## Krycí list ZBV

**II/101 - D1 - D7 (II/101 Modletice - D1)**

## Změnový list

Popis a z důvodnění Změny: Sanace podkladních vrstev komunikace spolu s úpravami plynoucími z místní úpravy vydané MěÚ Říčany

12-2-2023 south side 02

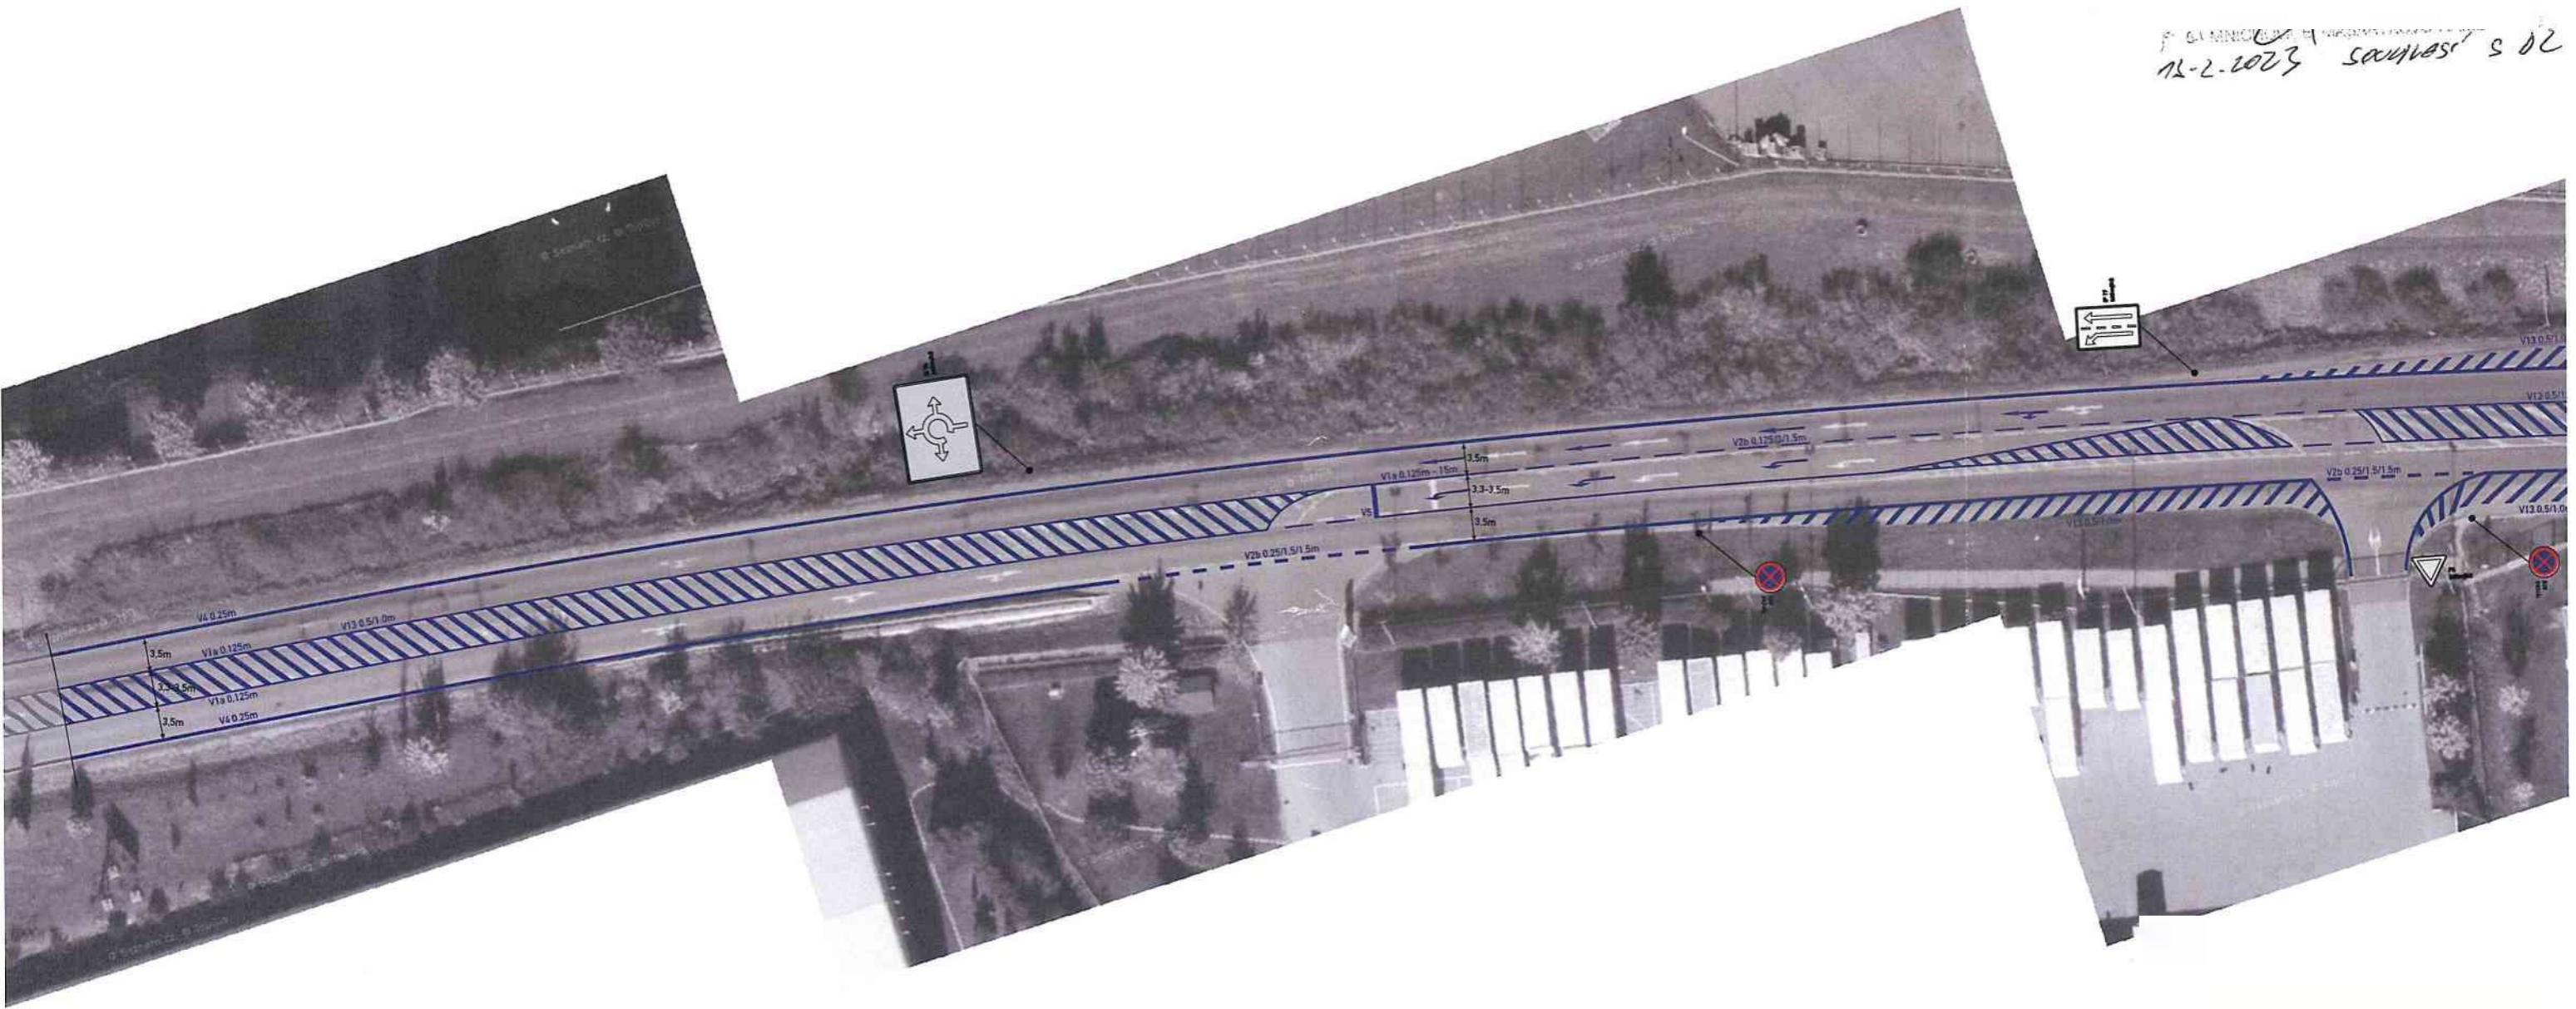
Na základě stanovení místní úpravy - užití vodorovných a svislých dopravních značek - byly zrušeny připojovací a odbočovací pruhy, aby se v těchto místech zamezilo stání nákladních vozidel, bylo osazeno DZ zákaz zastavení a provedeny dopravní stíny. Odsouhlaseno objednatel (viz doklad číslo 13).

V souvislosti s nařízenou místní úpravou nebyla prováděna oprava vozovky na celou tloušťku konstrukčních vrstev (viz.doklad 11 a doklad 12). U odbočovacích a připojovacích pruhů byla položena jen vrstva obrusná - ACO 11. Z uvedeného důvodu došlo ke zmenšení výměr u podkladní a ložné vrstvy a zároveň došlo k navýšení výměry obrusné vrstvy ACO 11 o plochu odbočovacích a připojovacích pruhů (viz doklad 08).

Dopravní značení bude umístěno v intencích návrhu DZ dle plánu schváleného Policií ČR DI Praha venkov – JIH ze dne 13.2.2023, který je nedílnou součástí tohoto stanovení, při splnění jejích podmínek.

**Dopravní značení bude provedeno dle zpracování Dopravně inženýrského opatření firmou ADSUM spol. s r. o., sídlem Havlíčkova 923, 273 51 Unhošť ze XI/2022 schváleného Policií ČR DI Praha venkov - JIH.**

# ETAPY 1. - 4. + OBJÍZDNÉ TRASY

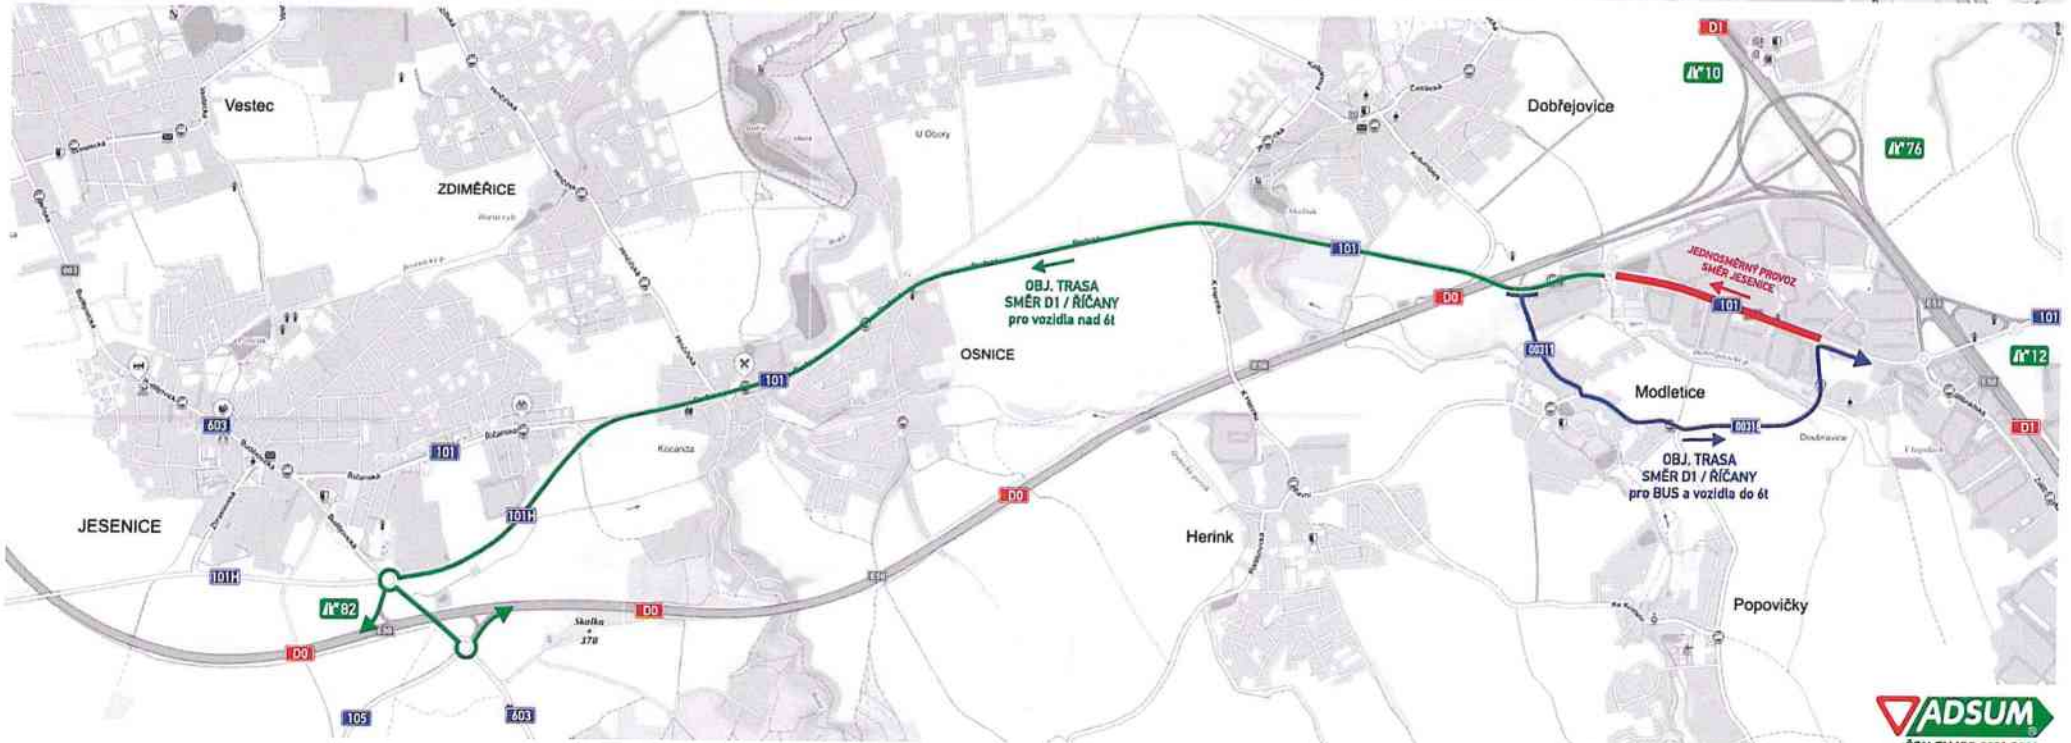
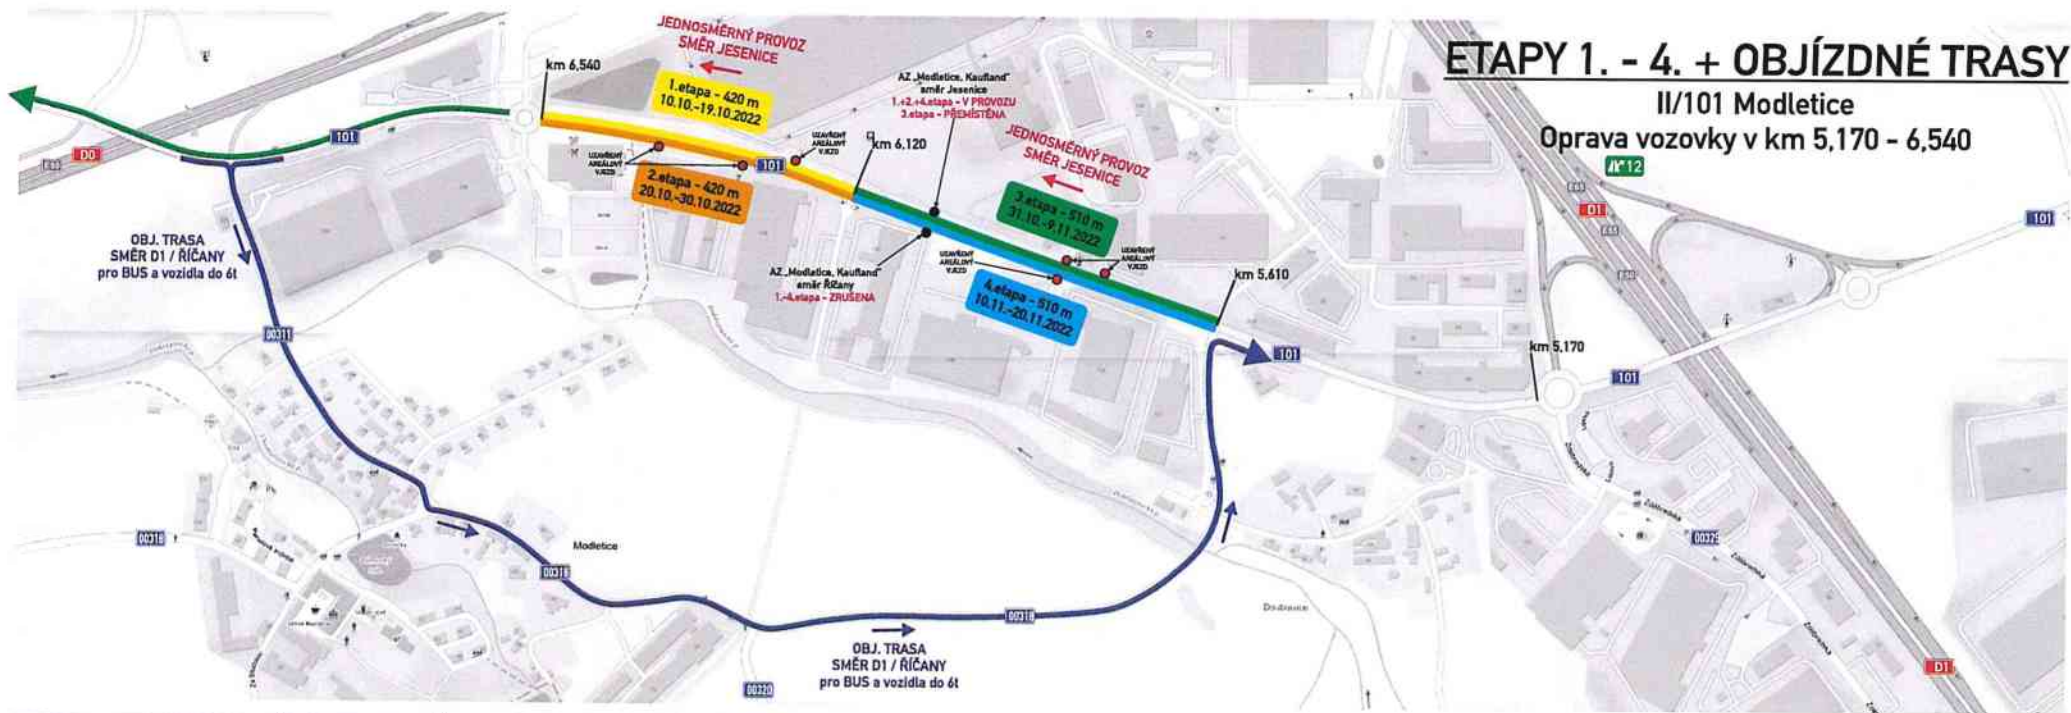
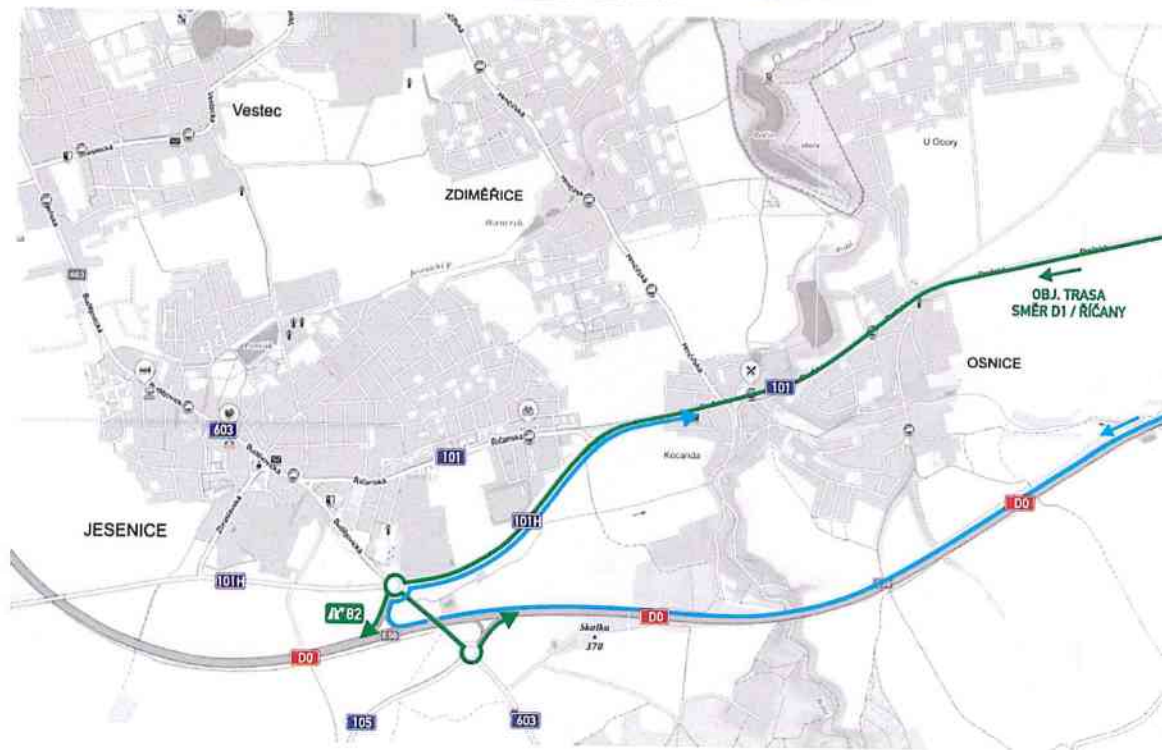
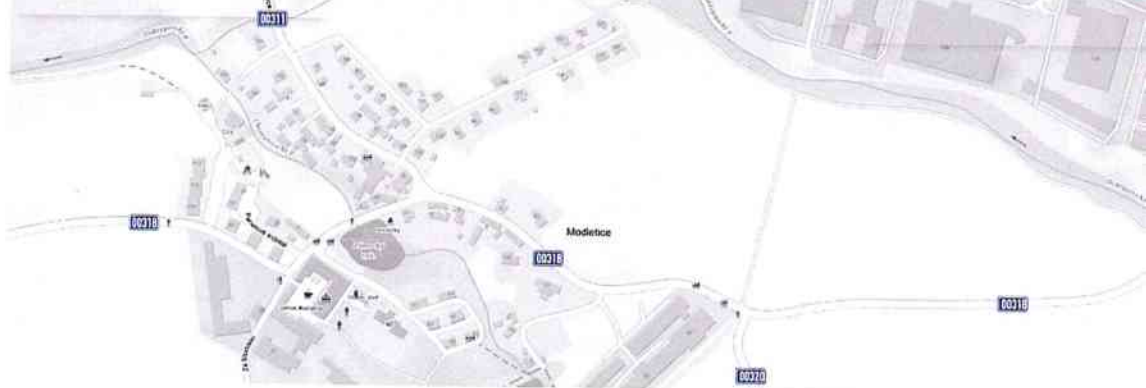
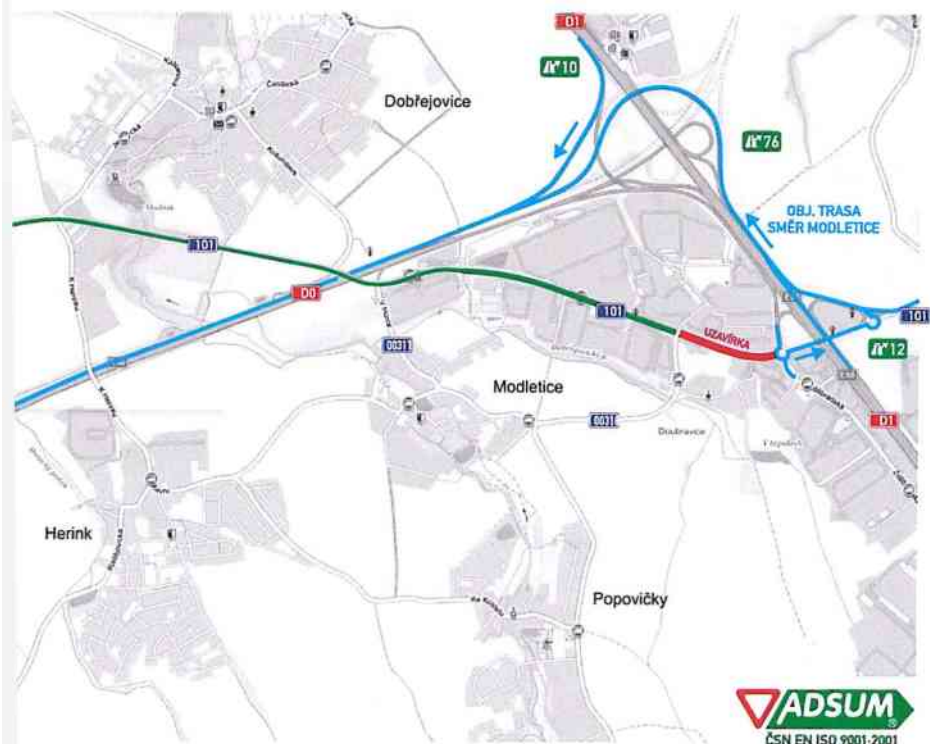
V původním zadání (technické specifikaci) bylo počítáno s opravou silnice II/101. Rozhodnutím správního orgánu ( doklad 12 ,16,) silnice II/101 zůstala pro potřeby vytvoření objízdných tras jednosměrná ve směru od D1 směrem na město Jesenice. Opačný směr od města Jesenice směrem na D1 byl odkloněn na silnici III/00311 a III/00318 přes obec Modletice. V km 5,170 až km 5,610 (5.etapa) měla být úplná uzavírka - ( viz doklad 10 ). Úplná uzavírka 5.etapy byla ale zamítnuta (doklad 15). Pro realizaci opravy objízdných tras bylo nutné zpracovat DIO a během opravy omezit dopravu na dané komunikaci (doba prodloužení DIO viz. list 7 - R položka změnového soupisu prací).

Na základě projednání DIO s dopravním inspektorátem Policie ČR a odborem dopravy MěÚ Říčany (doklad 12,16,19) došlo ke změně dopravního řešení pro tuto stavbu . Byla stanovena nová objízdná trasa vedená po komunikacích III/00318 a III/00311 přes obec Modletice. Zvýšeným provozem na těchto komunikacích na základě objízdné trasy určené správními orgány došlo k poškození silnice III/00318 a III/00311 (viz doklad 08).

Po provedení místního šetření a následném geodetickém zaměření byla poškozená místa vyfrézována a provedena jejich oprava.
